Oppdragsnavn **Brennholmen – uavhengig kvalitetssikring iht. NVEs retningslinjer**

Notat nr. **G-not-001**

Brennholmen – Uavhengig kvalitetssikring iht. NVEs retningslinjer mht. skredfare

Dato 29.05.2020

Figur 1. Tiltakets plassering i forhold til kartlagte forekomster av kvikkleire. Kilde: atlas.nve.no

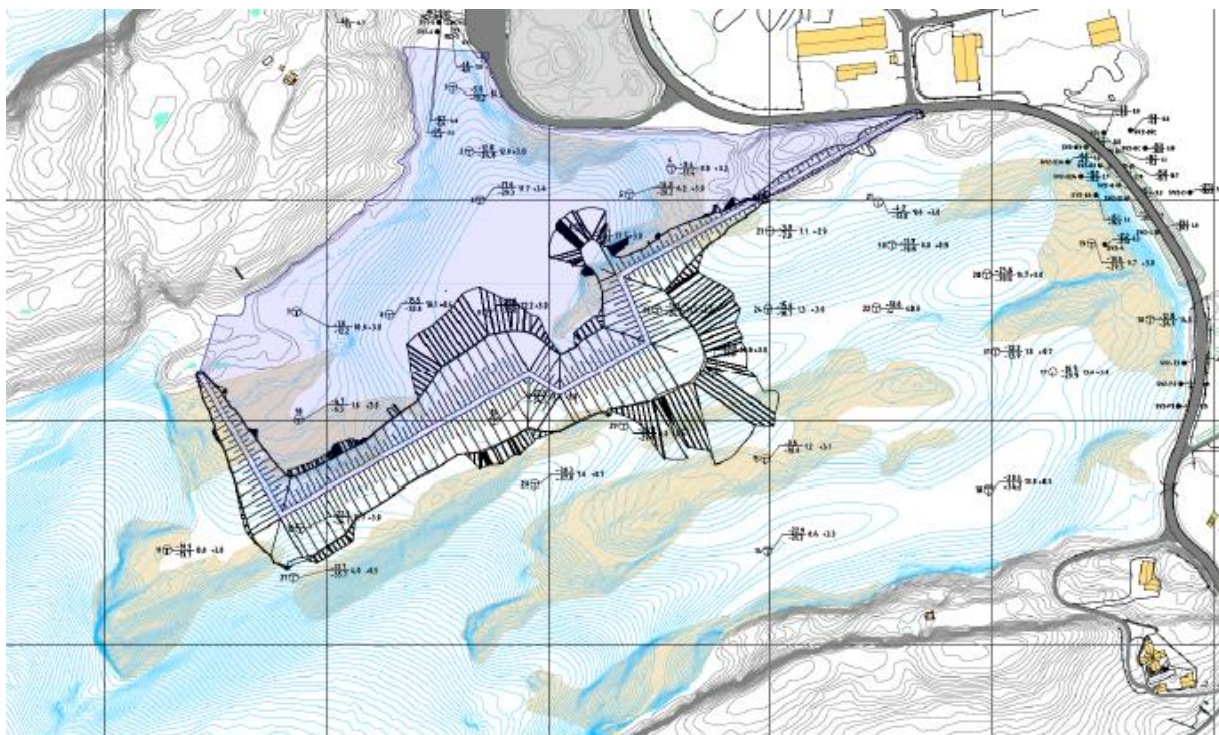
Det er ikke kartlagt noen faresoner i området, men Statens vegvesen har avmerket to områder med kvikkleire hhv. øst og nord for det regulerte området, ref. figur 1. Utførte grunnundersøkelser indikerer bløte til svært bløte løsmasser langs sjøbunnen. Det er ikke tatt opp prøver i sonderingspunktene, og det kan derfor ikke utelukkkes at det kan være sprøbruddmateriale i løsmassene.
